RED EAGLES 構造的欠点を克服し

新型3D ラチェット 新登場!!

RET-3D12

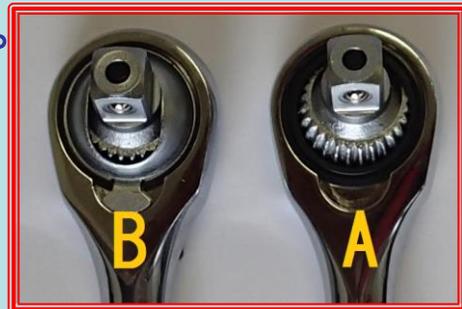
●従来の3Dラチェットは、差し込み角側の球面ギアが、ヘッドカバーからむき出しになっている状態である為(写真A)ギアのポジションによっては動きに滑らかさが無くなり、それを無理に作動させようとする事で、ギヤやパウルが破損、故障する可能性がありました。また、このようにギアがむき出しであることでスラッジ等の付着の恐れがある為、ギアへのグリス等の注入もできない状況でした。さらに、左右切替レバーの操作も時としてギアとパウルとの噛み合わせがうまくいかず、スムーズに行えない状況でもありました。そこで、これらの弱点を克服するべくむき出しの球面ギアへアンダーヘッドカバーを取り付けた改良タイプが(写真B)今回リリースされたのです。【使用例】
